Dossier d'enquête publique  
Déclaration de projet emportant mise en  
compatibilité du PLU des Cerqueux

Objet : Déclaration de projet emportant mise en compatibilité du Plan Local d'Urbanisme des Cerqueux – Réponse à l'avis de la MRAe sur le projet

**Mémoire en réponse à l'avis de la  
Mission Régionale d'Autorité environnementale (MRAe)  
des Pays de La Loire**

Le 19 février 2023, la Mission Régionale d'Autorité environnementale (MRAe) des Pays de la Loire a rendu un avis délibéré (n°2023-7465) sur le projet de déclaration de projet emportant mise en compatibilité du Plan Local d'Urbanisme (PLU) des Cerqueux.

**Localisation des zones humides périphériques**

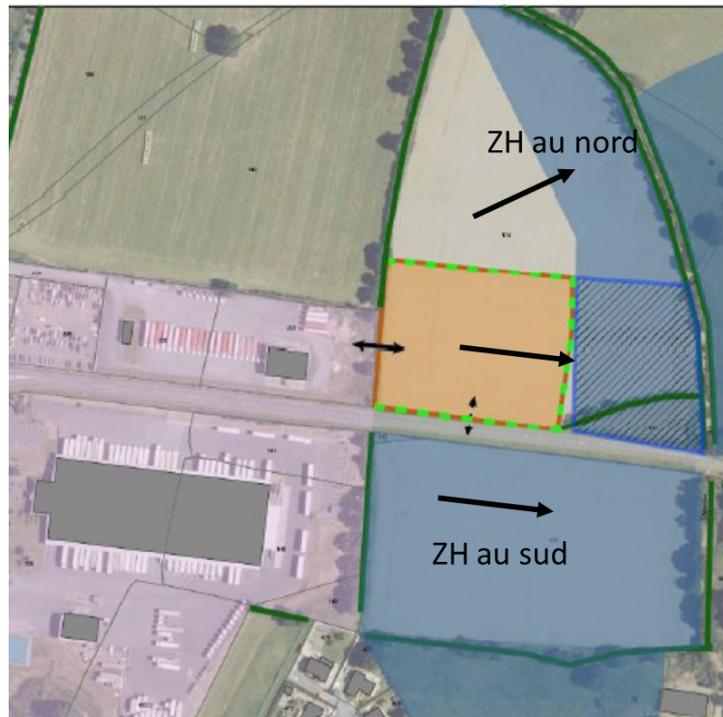
**La MRAe recommande :**

- **de définir les espaces périphériques de la zone humide identifiée ;**
- **d'évaluer les impacts sur ces espaces périphériques et les incidences sur les fonctionnalités et la pérennité de la zone humide identifiée ;**
- **d'actualiser la séquence Éviter-Réduire-Compenser et les mesures envisagées dans une approche d'équivalence fonctionnelle afin de satisfaire les exigences du SDAGE et du SAGE du Thouet ;**
- **de compléter les dispositions du PLU (tels que OAP, règlement graphique...) afin de prendre en compte l'ensemble des enjeux identifiés et d'encadrer les mesures envisagées pour les préservés ou les compenser.**

Les espaces périphériques de la zone humide impactée par le projet, sont localisés au nord et au sud du projet. La topographie du site permet de conclure à l'absence d'incidence indirecte du projet sur ces espaces. En effet, les pentes des zones humides présentes au nord et au sud sont orientées vers l'est. Par ailleurs, la zone humide située au sud n'est pas en lien avec celle qui est impactée et la zone humide située au nord se situe en aval de celle qui est impactée. Le schéma suivant permet d'illustrer ces propos :

Par ailleurs, le principe de la compensation a été défini au sein d'un dossier Loi sur l'eau qui a abouti à la délivrance d'un récépissé de déclaration Loi sur l'eau le 3 décembre 2021, comme indiqué précédemment. Si depuis la délivrance du récépissé la localisation des bassins de rétention a évolué, la Police de l'Eau, saisie sur cette problématique à l'été 2023, a estimé que le récépissé de déclaration était toujours valide. En substance, elle a indiqué que " la modification d'implantation envisagée pour ce projet dans la même emprise, ne constitue pas une modification notable du dossier de déclaration validé le 3 décembre 2021. La nouvelle organisation devra permettre, comme prévu dans la version initiale, l'alimentation de la zone humide existante à l'est du site. "

Compte tenu de ces éléments, il n'y a pas lieu d'actualiser la séquence éviter-réduire-compenser, ni de compléter les dispositions du PLU.

### Plan masse du projet

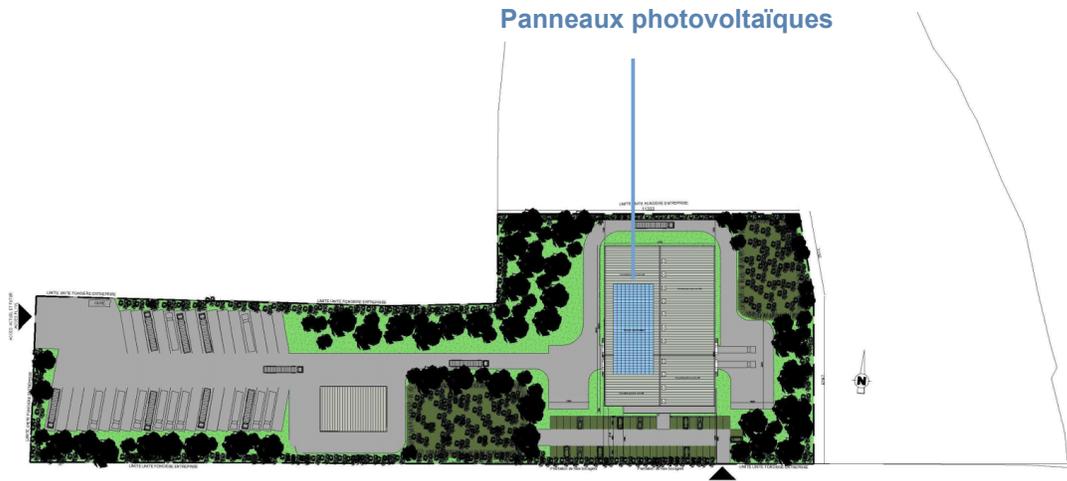
***La MRAe recommande :***

- ***de préciser les sources et méthodes de calcul retenues pour établir le bilan énergétique et climatique de l'ouverture à l'urbanisation prévue ;***
- ***de compléter l'OAP concernant la possibilité de recours aux énergies renouvelables ainsi que les objectifs fixés en matière de " désimperméabilisation " des sols et de plantation. "***

Le recours aux énergies renouvelables relève d'une obligation pour l'entreprise ; en effet, l'article L.171-5 du code de la construction et de l'habitation prévoit l'obligation d'intégrer à la construction d'un bâtiment à usage industriel soit un procédé de production d'énergies renouvelables, soit un système de végétalisation.

La notice du projet indique la présence des panneaux photovoltaïques à intégrer à la toiture du bâtiment à construire, ainsi que sur le bâtiment de stockage préexistant sur le site actuel de l'entreprise.

Le plan masse reporté ci-dessous en témoigne :

Concernant le sujet de la désimperméabilisation, Cholet Agglomération travaille avec le porteur de projet pour étudier les méthodes techniques satisfaisant les objectifs de pérennité et de sécurité des installations, tout en incorporant le maximum de surface non imperméabilisées possibles. Au cours des différents échanges sur ce sujet, le porteur de projet a par ailleurs montré très clairement son souhait de limiter les surfaces imperméabilisées autant que possible. Comme illustré par le plan masse, l'ensemble du site d'extension ne sera pas imperméabilisé.
